改善箇所説明図

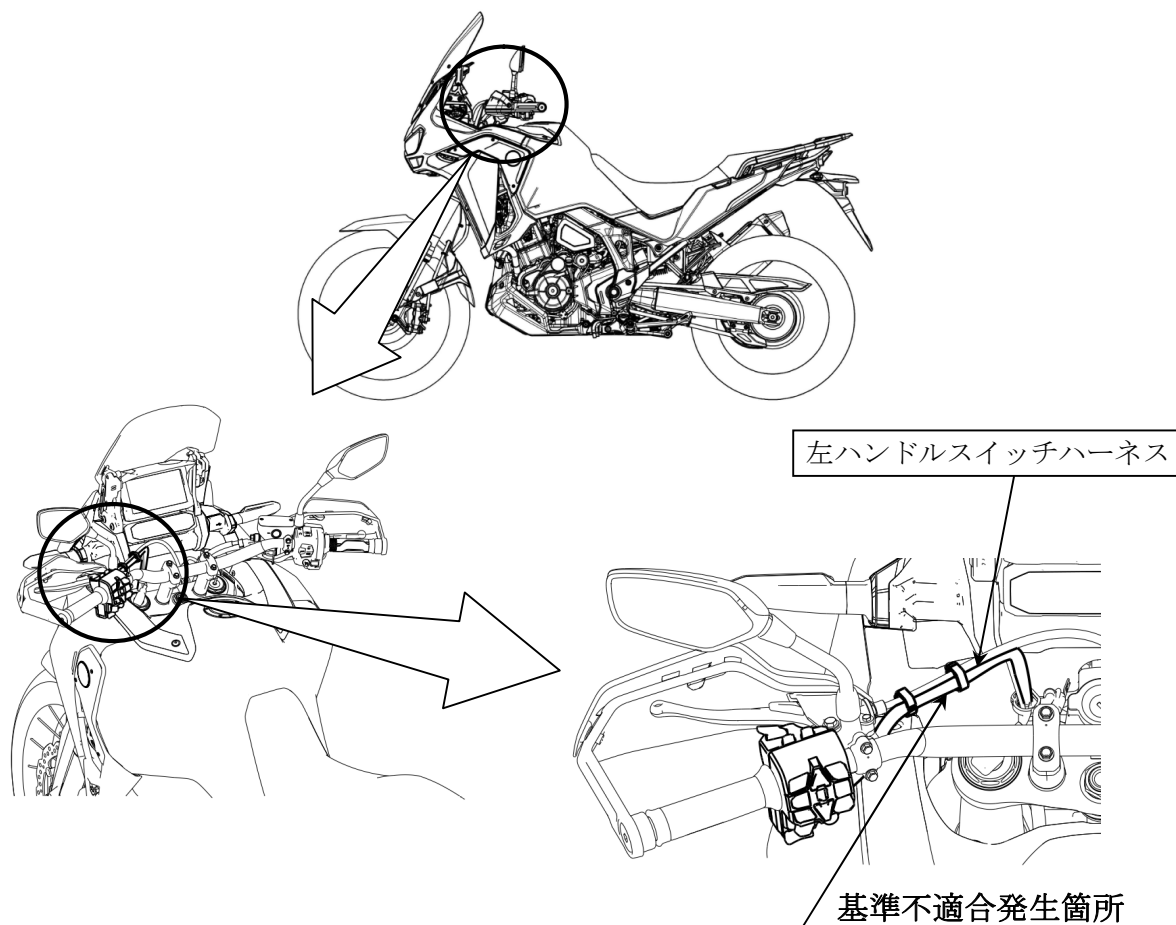
電気配線において、左ハンドルスイッチハーネス電線間の端子かしめが不適切なため、ハンドル転舵操作によるハーネスの摺動が繰り返されると、端子のかしめ部が摩耗することがある。そのため、そのまま使用を続けると、かしめ部が酸化して抵抗値が高くなり、警音器が吹鳴しない、走行用前照灯が点灯しないおそれがある。

全車両、電線間に端子かしめがない左ハンドルスイッチハーネスの対策品と交換する。なお、対策品の供給に時間を要することから、暫定措置として、左ハンドルスイッチハーネスの配索を変更し、部品準備が整い次第、改めて案内し対策品と交換する。

暫定措置	対策
固定バンド クラッチケーブル 左ハンドルスイッチハーネス ハンドルバー	クラッチケーブル 左ハンドルスイッチハーネス
